柏崎刈羽原子力発電所第7号機 工事計画審査資料	
資料番号	KK7-013 改 3
提出年月日	2020年4月20日

水平ベント確認試験に基づく蒸気凝縮振動荷重の設計基準事故時包絡性について

1. 指摘事項の内容

図 1 圧力振幅の蒸気流束依存性 (Song らの実験)

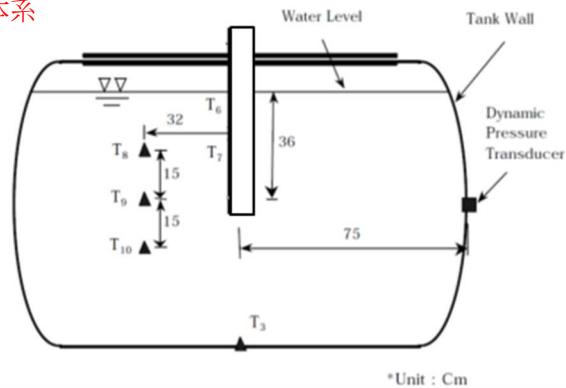
- ① ABWR 水平ベント試験の範囲を超える高蒸気流束下においても、発生する凝縮振動 (CO) 荷重は設計基準事故時に設定した荷重に包絡されることを示すこと。
- ② ABWR のベント管の吹き出し口が 3 本であることの影響について示すこと。

プール水中での蒸気の凝縮モードは蒸気流束の増加に伴い、凝縮振動 (CO) から安定凝縮 (SC) に遷移するが、安定凝縮 (SC) モードでは、発生する水力学的荷重は、凝縮振動 (CO) モードに比べ小さくなることが知られている。図 1 に Song らの実験 [1] の例を示す。図 1 では、蒸気流束の増加に伴い、凝縮モードが凝縮振動 (CO) から安定凝縮 (SC) へと遷移し、水力学的荷重は減少している。また、図 1 上部の写真のうち、右下の写真は蒸気流束の高い 390kg/s/m^2 における蒸気凝縮の様子をとらえた写真であるが、凝縮界面はベント管から離れ、蒸気ジェットは円錐又は橢円型の形状を形成している。なお、図 1 はプール水温の異なる複数のケースをプロットしており、安定凝縮 (SC) の領域である蒸気流束が 390kg/s/m^2 から 460kg/s/m^2 にかけて、荷重が低下する傾向を示すケースと荷重が微増する傾向を示すケースがあるが、荷重が微増するケースにおいても安定凝縮 (SC) の領域であることには変わりがなく、凝縮振動 (CO) の荷重を上回ることはない。
